Do wszystkich zainteresowanych Wykonawców

Dotyczy: postępowania znak: ZP.271.18.2014 o udzielenie zamówienia publicznego prowadzonego w trybie przetargu nieograniczonego zgodnie z przepisami art. 39-46 ustawy o wartości szacunkowej nieprzekraczającej kwoty określonej w przepisach wydanych na podstawie art.11 ust.8 na: budowę sali gimnastycznej przy Gimnazjum 1 w Ilawie

RYSUNEK POGLĄDOWY

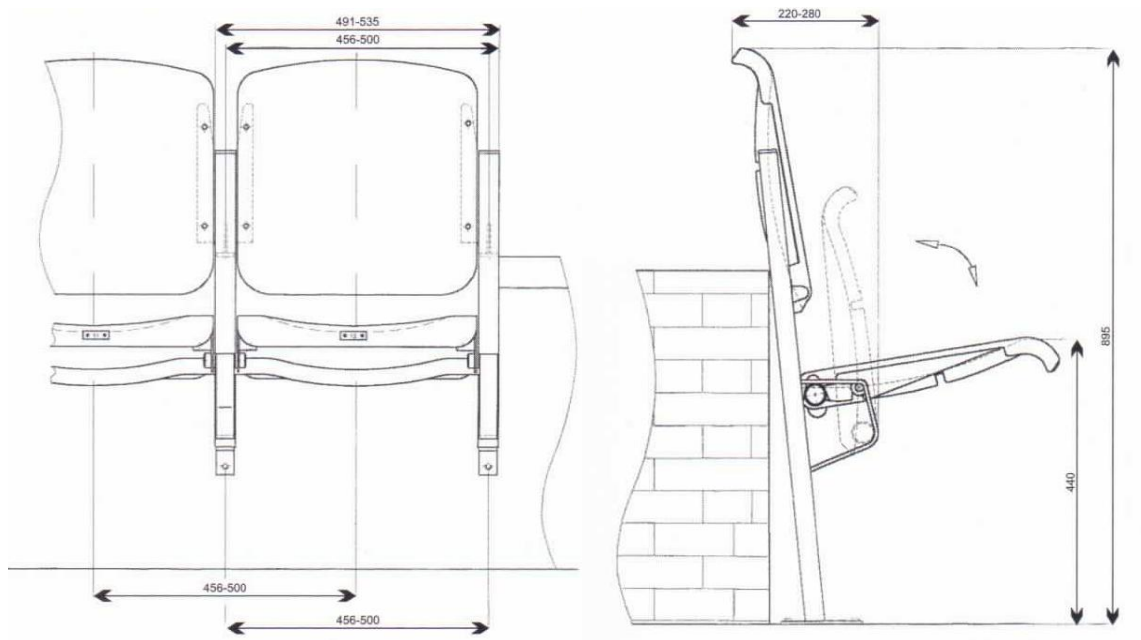
Prosimy o dostarczenie rysunków wykonawczych rozstawu i montażu trybun oraz siedzisk.

Informacja odnosnie trybun wewn. była podana w zestawieniu wyposażenia: - Konstrukcja stalowa trybun, wykończenie ocynk. Podest typu krata Wema lub spełniająca następujące minimalne wymagania techniczne - kraty pomostowe ocynkowane, wykonane z płaskownika 30x3, oczko o przekroju 34,3 mm x 34,3 mm.. Dwa rzędy, łącznie 90os., zgodnie z rzutem. Siedziska indywidualne składane np. Model Arena Prostar lub równoważne (zgodnie z zapisem §IV ust. 9). Podane na rysunkach wymiary mogą być ulegać zmianie +/- 3 cm

Siedzisko minimalne parametry techniczne

- oparcie min. 42 cm,
- elementy siedziska i oparcia z wewnętrzną komorą powietrzną i żebrowymi zewnętrznymi wzmocnieniami,
- krzesła z grawitacyjnie podnoszonym siedziskiem. Działanie na zasadzie grawitacyjnej, poprzez odpowiednie obciążenie tylnej części siedziska. Wahadło zainstalowane w tulejach. Gumowe zabezpieczenia wahadła, gwarantują ciche podnoszenie siedziska.
- Stojaki nóg, wykonane są z rur o przekroju min. 500x300x200 mm.
- Zaślepki do rur.
- Wszystkie elementy metalowe krzesła malowane proszkowo.
- Konstrukcja krzesła umożliwiającą montaż do kraty pomostowej, o której mowa wyżej
- Zaoferowane siedziska muszą spełniać minimalny warunek gwarancji i rękojmi tj. 60 m-cy.
